改善箇所説明図

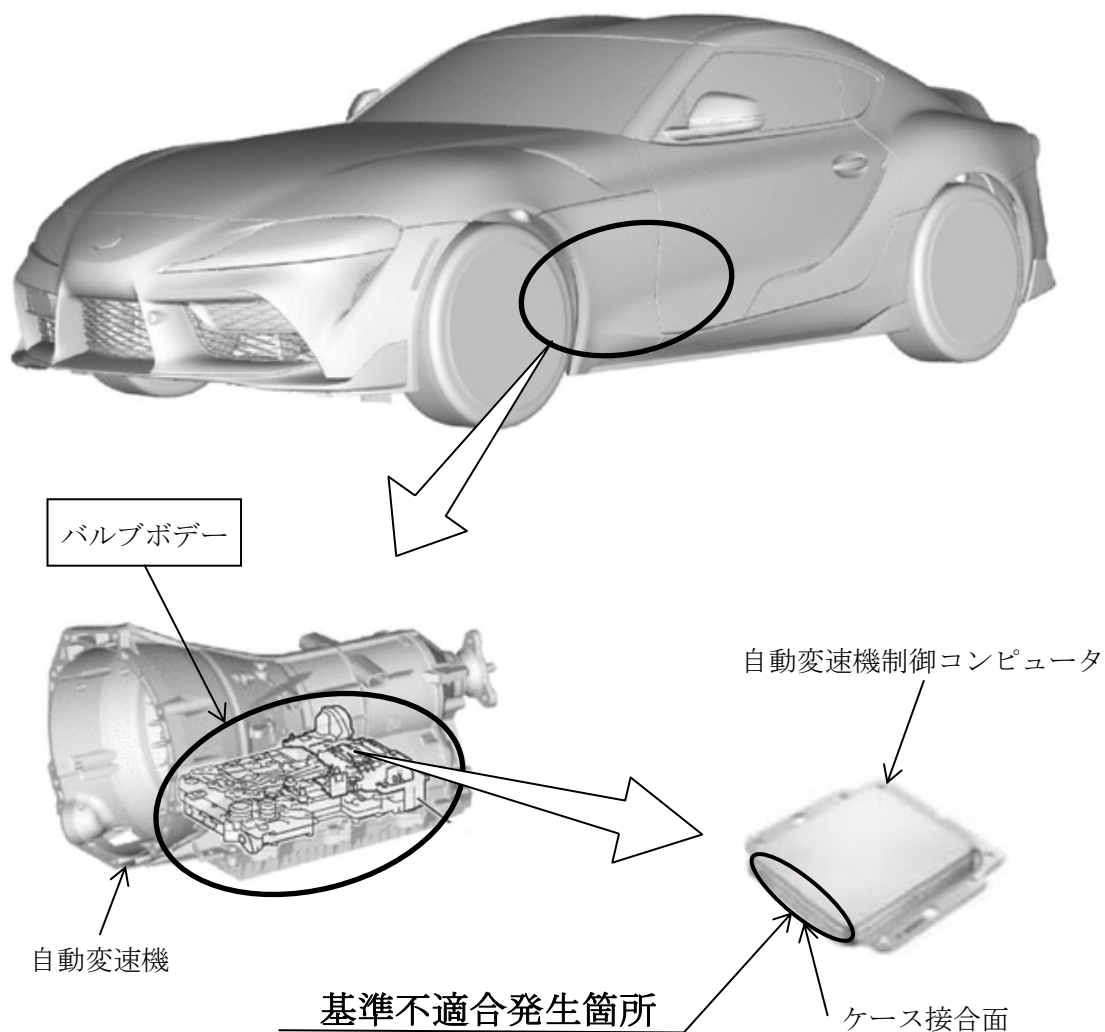
自動変速機内の制御コンピュータ（ECU）において、溶接機の管理が不適切なため、ECUケース接合面に溶接不良のものがあ。そのため、そのままの状態で使用を続けると、トランスミッションフルードがケース内部に浸入してフルード内の金属粉により短絡回路が形成され、最悪の場合、走行不能となるおそれがある。

注：□ は交換部品を示す。

全車両、良品の自動変速機制御コンピュータを搭載したバルブボデーと交換する。
